Masseverbindung für Geberleitung, ROTAX Motor Type 912 UL Serie

Ground connection for pick-up wiring, ROTAX Engine Series Type 912 UL

Improvement of ground connection for the screening braid of pick-up wiring and charging cable

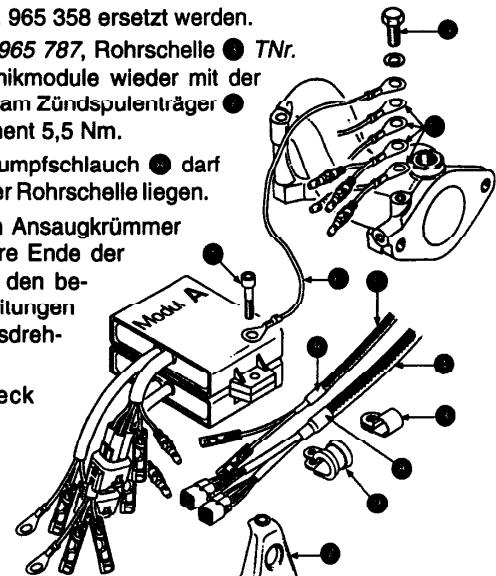
Verbesserung der Masseverbindung für die Abschirmung der Geber- u. Ladeleitung.

Bei der bisherigen Ausführung der Zündanlage können im Bereich starker Radiosender Zündstörungen vorkommen. Aufgrund positiver Ergebnisse entsprechender EMV-Tests (elektro-magnetische Verträglichkeit) müssen sämtliche betroffenen Motoren nachgerüstet werden.

On the current installation of the ignition unit, troubles could occur in areas with heavy radio transmission. Because of the good result of the respective tests for EMC (electro magnetic compatibility) all the engines affected have to be reworked.

- 8.1) Innensechskantschraube ▲ M5x25 abschrauben und Rohrschelle ● mit innenliegendem Gummi entfernen.

- 8.2) Neue Rohrschelle ● (ohne Gummiverkleidung) aufschieben und die Leitungsstränge der Geber- und Ladespulenleitung ▲ und ● soweit nach vorne schieben, bis das Metallgeflecht der beiden Leitungsstränge zur Gänze in der neuen Rohrschelle aufliegt.

- 8.3) Die Zündungs-Abstelleitungen sind über die ganze Länge abzuschirmen. Die Abschirmungen sind mit kurzen Anschlußdrähten gemeinsam mit der Masseleitung ● bei der Innensechskantschraube ● zu verschrauben. Zündschalterseitig sind die Schirmungen der Abstelleitungen ebenfalls sicher mit Masse zu verbinden. Ist eine nachträgliche Anbringung der Schirmung nicht mehr möglich, kann das Elektronikmodul von Zündkreis A durch ein neues Elektronikmodul (mit π -Filter) Teile Nr. 965 358 ersetzt werden.

- 8.4) Neues Massekabel ● TNr. 965 787, Rohrschelle ● TNr. 851 119 und beide Elektronikmodule wieder mit der Innensechskantschraube ● am Zündspulenträger ● befestigen. Anzugsdrehmoment 5,5 Nm.

- **ACHTUNG:** Der Schrumpfschlauch ● darf nicht in der Rohrschelle liegen.

- 8.5) Sk-Schraube ● M6x16 vom Ansaugkrümmer abschrauben und das andere Ende der neuen Masseleitung ● mit den bereits vorhandenen 4 Masseleitungen ● wieder befestigen. Anzugsdrehmoment 10 Nm.

8.1) Remove Allen screw ● M5x25 and the clamp ● with rubberlined inside.

8.2) Slide new clamp ● (without rubberlining) over the cable-assemblies ①, ② so far that the screening braid rests completely in the clamp.

8.3) The shorting cables have to be furnished with screening over the complete length. The screening to be attached via short connection wires on the Allen screw ● together with grounding cable ●. On the ignition switch side the screening of the shorting cable has to be securely connected to ground too.

If the screening braid can not be added afterwards, then it can be helped by exchange of the electronic modul serving ignition circuit A, for the new electronic modul with integrated screening, part no. 965 358.

8.4) Attach new grounding cable ● part-no. 965 787, clamp ● part-no. 851 119 and both electronic modules by Alienscrew ● to ignition coil bracket ●. Tightening torque 5,5 Nm (50 in lb)

■ ATTENTION: The shrink tube ● must not rest in clamp.

8.5) Remove hex. head screw ● M6x16 from intake manifold and attach second end of new grounding cable ● together with the 4 already existing grounding cables ●. Tightening torques 10 Nm (90 in lb)
